Modulo per la presentazione delle osservazioni per i piani/programmi/progetti sottoposti a procedimenti di valutazione ambientale di competenza statale

ID: Codice procedura (ID_VIP/ID_MATTM):12691

"Progetto di un impianto eolico denominato "Pitigliano" ubicato nei comuni di Pitigliano (GR) e Sorano (GR) costituito da 20 (venti) aerogeneratori di potenza nominale 7,0 MW per un totale di 140,0 MW con relative opere connesse ed infrastrutture indispensabili"

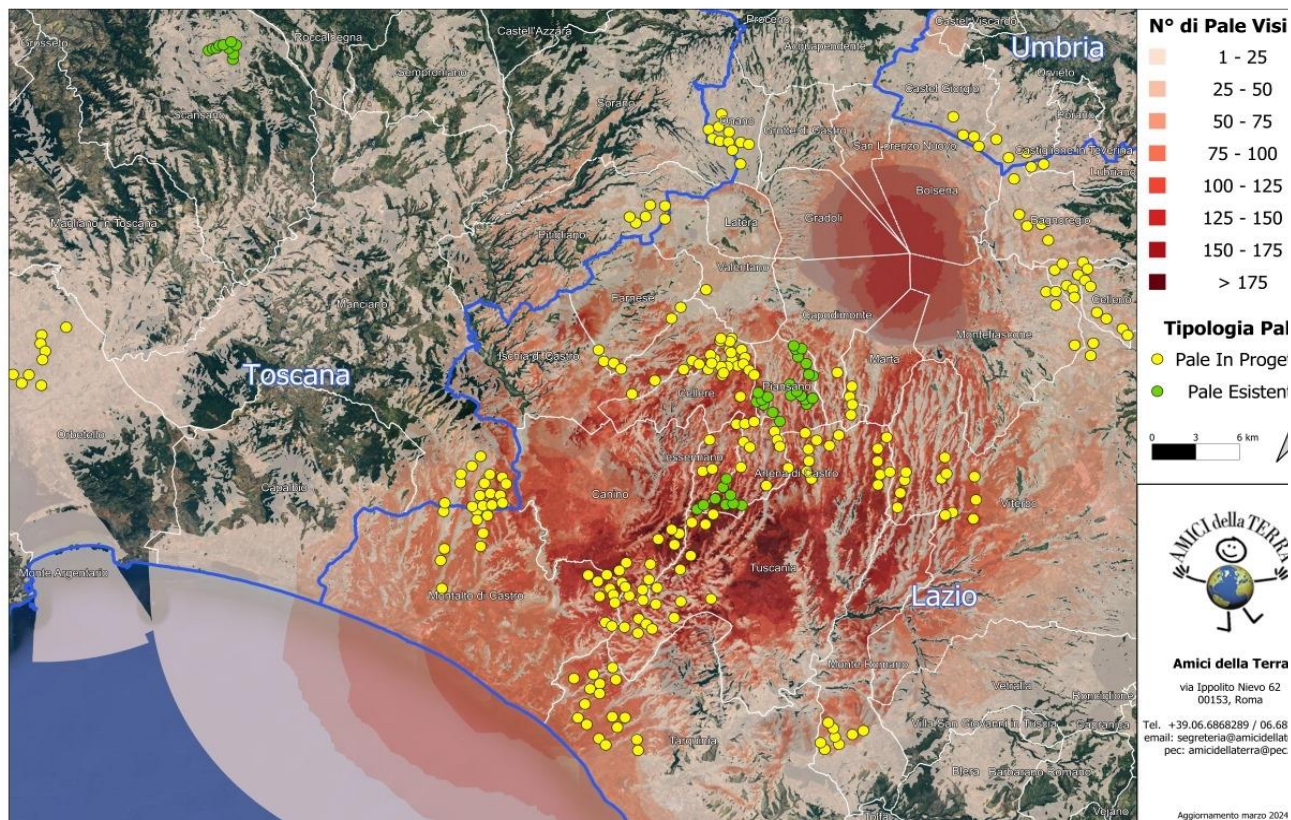
come unilateralmente positiva, è infatti a scala locale che lo sviluppo delle energie rinnovabili può produrre esternalità negative che intaccano i valori culturali e naturali del paesaggio, con potenziali ricadute sul turismo, sulla produzione agricola e sull'identità e riconoscibilità dei luoghi” (da D.G.R Lazio n. 390/2022) è quanto mai appropriata anche per il territorio della “Città del Tufo” e della Tuscia settentrionale identificabili storicamente e culturalmente nella Maremma interna.

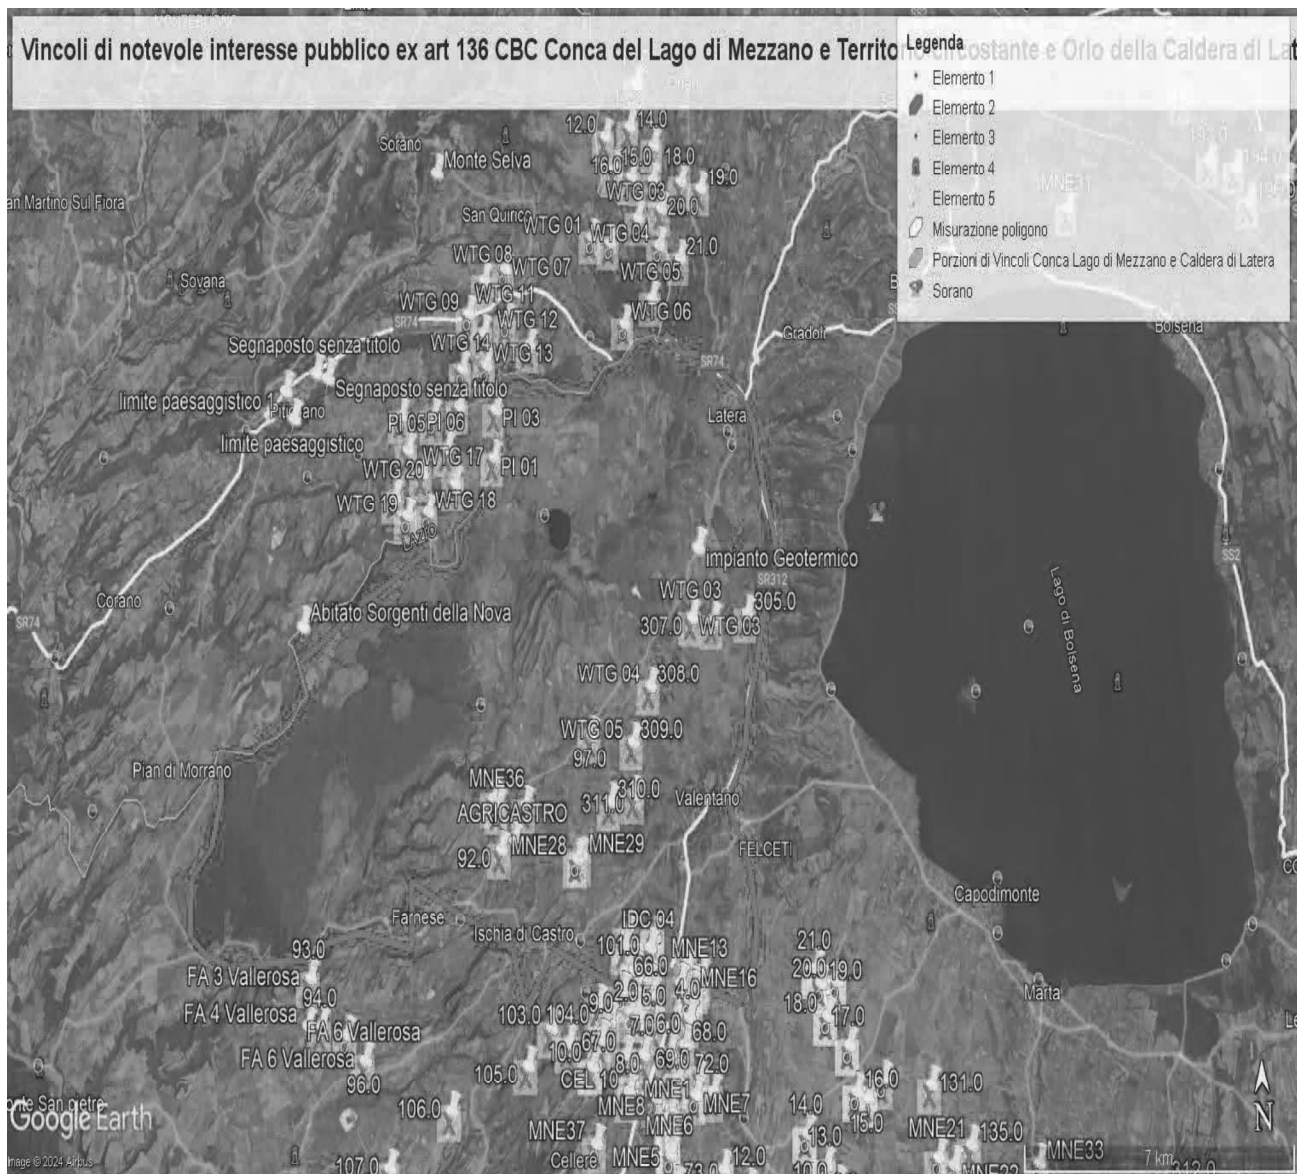
Come è illustrato nell'immagine si ribadisce che l'impianto industriale "Pitigliano" ricade completamente all'interno delle fasce di rispetto dei due vincoli di notevole

interesse pubblico e lambisce quelle di un terzo vincolo e quindi come affermato dal Consiglio di Stato nelle sentenze citate, l'impianto è insediato in area non idonea ai sensi dell'art. 20 comma 8 lettera c quater del D.Lgs. n. 199/2021 e ss.mm.ii al contrario di quanto sostiene la proponente.

IMMAGINE n. 2 Impianto eolico industriale “Pitigliano” e distanze aerogeneratori dai Vincoli della Conca del Lago di Mezzano...

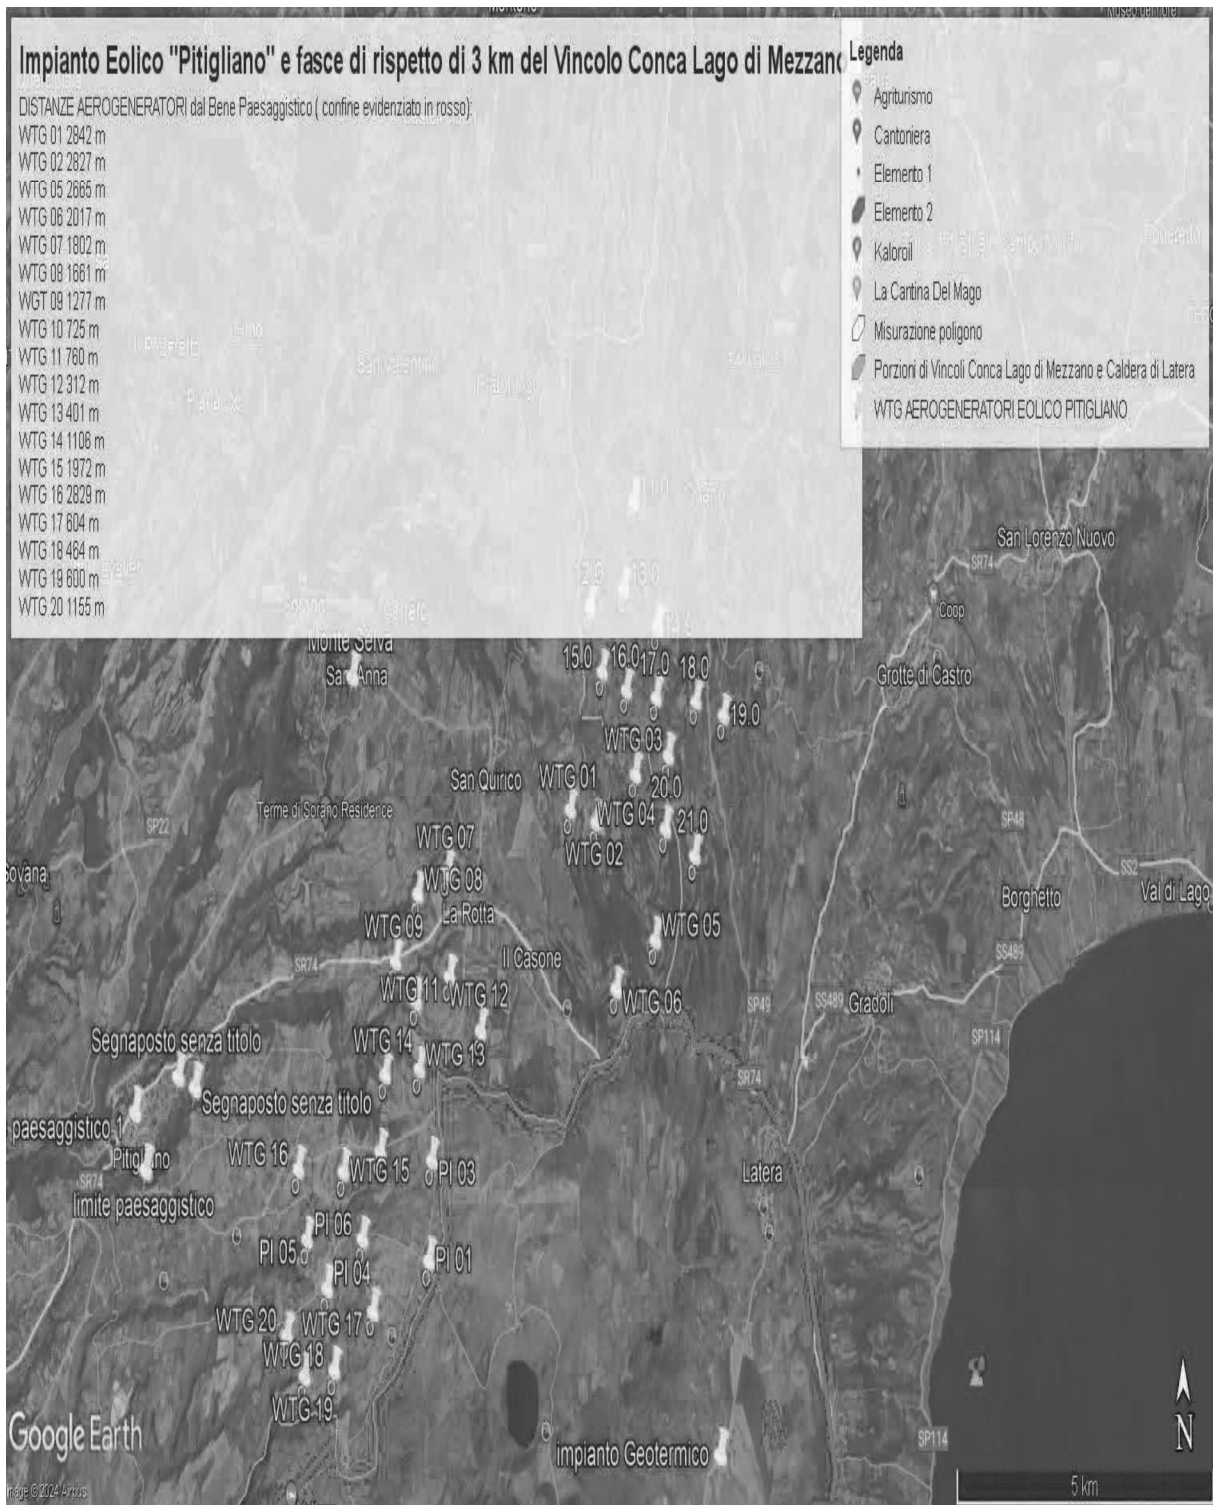
Inoltre, come sostiene la Proponente parte dell'impianto si verrebbe a trovare a 3,5 km dal centro abitato di Sorano. Infatti, tre degli aerogeneratori WTG 08, 09, 10 sono addirittura all'interno delle fasce di rispetto dei 3 km del suo vincolo paesaggistico di notevole interesse pubblico ex art 136 del CBC. Si evidenzia che così si crea

IMMAGINE n. 4 Si evidenzia che i tre aerogeneratori WTG 07, WTG 08 e WTG 09 impattano con il vincolo paesaggistico di notevole interesse pubblico del Centro Storico di Sorano. Il WTG 07 si troverebbe a 2828 m, WTG 08 2504 e WTG 09 2990. Il cavidotto dell'impianto invece impatta in buona parte del Vincolo paesaggistico ex art. 136 del CBC del Centro Storico di Pitigliano.

IMMAGINE n 5. Mappa eolici elaborata dall'Associazione Amici della Terra. La mappa evidenzia il cumulo degli impianti tra Lazio e Toscana.

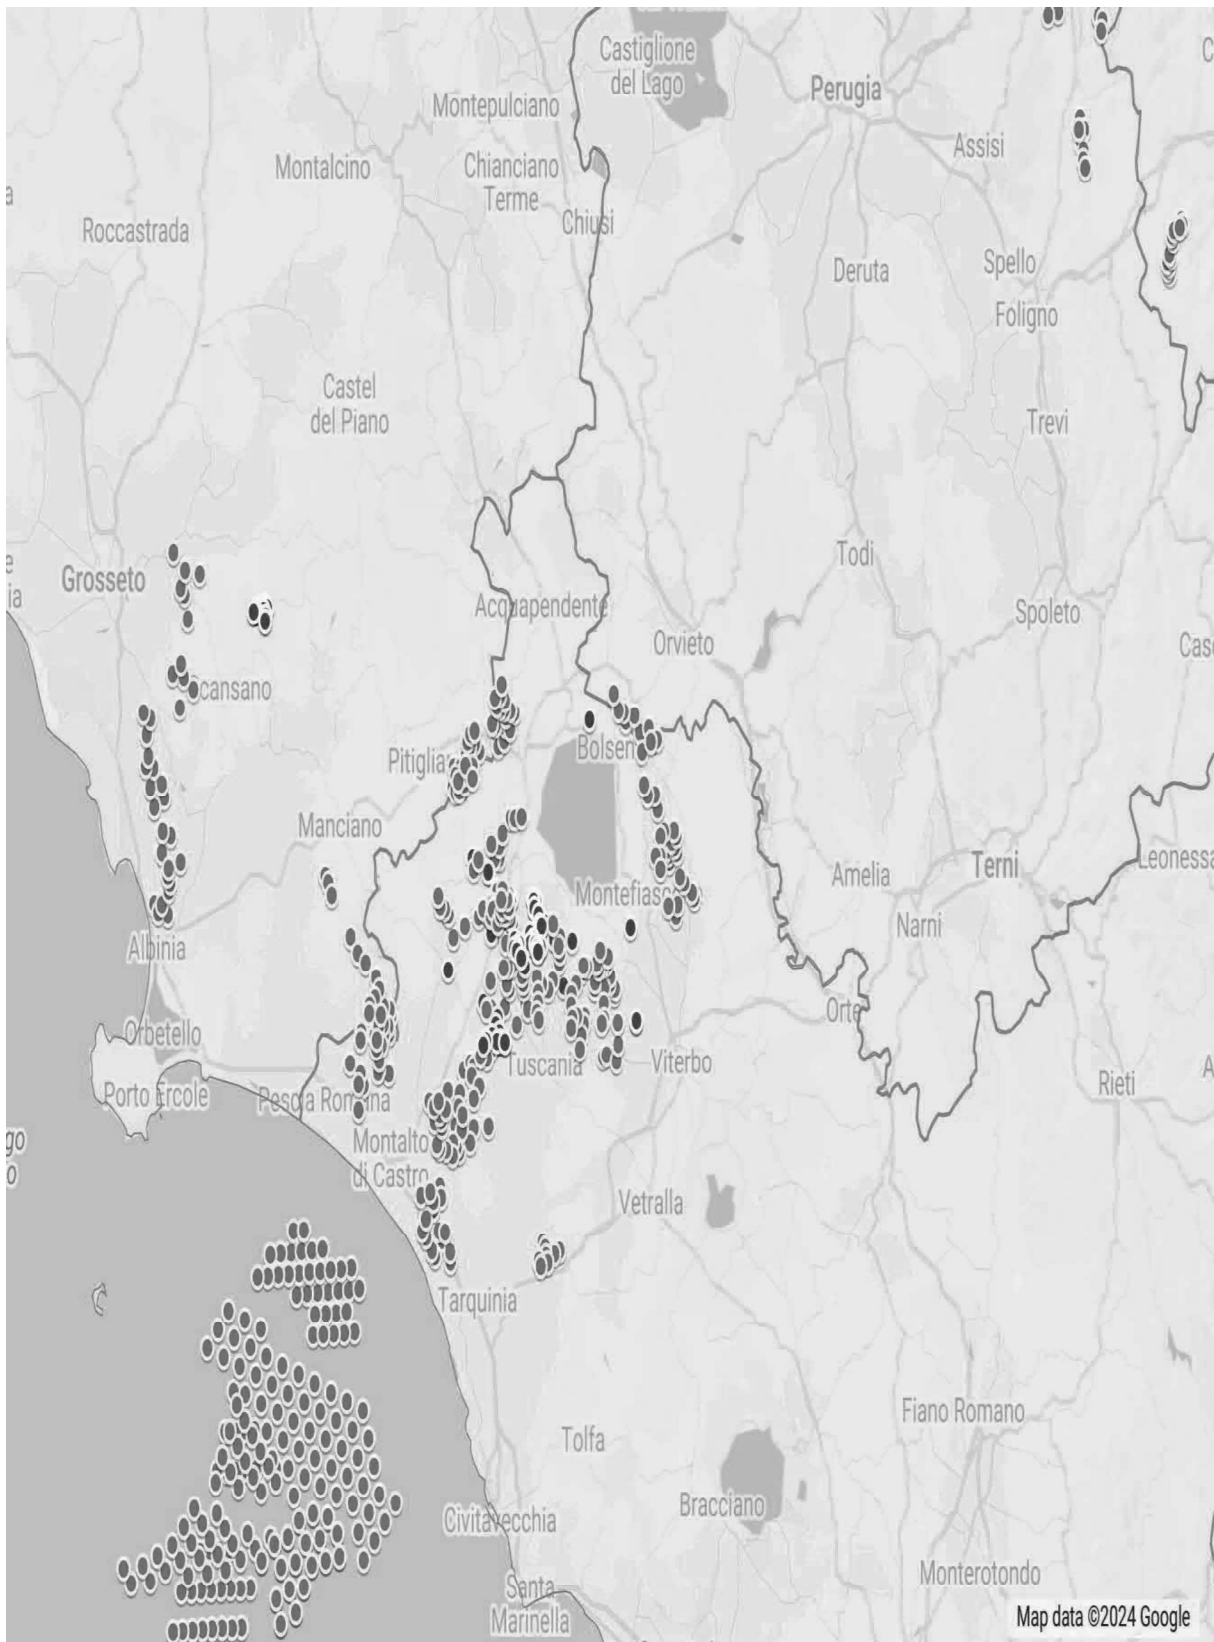
Riguardo al cumulo degli impianti FER, le mappe prodotte dalla proponente riguardano, come già evidenziato, soltanto una parte molto piccola degli impianti FER dell'area intermedia e vasta e in particolare di quelli eolici che contribuiscono a creare un notevole cumulo e la saturazione del territorio tosco laziale. Riguardo al cumulo dei soli impianti eolici si riporta la mappa dell'intervisibilità degli impianti eolici elaborata dall'Associazione nazionale “Amici della Terra”.

Se agli impianti eolici rappresentati qui sopra che non comprendono sia l'impianto eolico Pitigliano e le altre 14 pale del progetto eolico in verifica amministrativa sempre nel territorio di Pitigliano si aggiungono i migliaia di ettari (7000 fin'ora) di territorio occupato dagli impianti fotovoltaici e agrivoltaici e dalle altre tipologie appare chiaro il numero spropositato degli impianti FER nella bassa toscana e nella Tuscia.
